改善箇所説明図

騒音ラベル

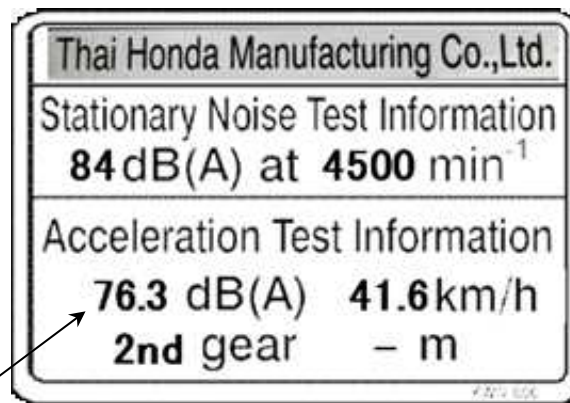
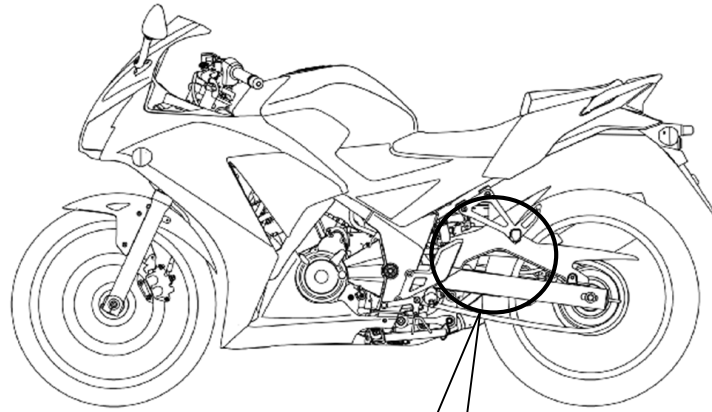
基準不適合発生箇所

騒音ラベルにおいて、騒音試験成績書の記載内容の誤記のため、騒音ラベルに加速騒音値が正確に記載されていない。そのため、協定規則第41号の技術的な要件に適合しない。

改善の内容

全車両、騒音ラベルを良品に貼り替える。

識別：車台番号付近に青色又は黄色の識別ラベルを貼付する。
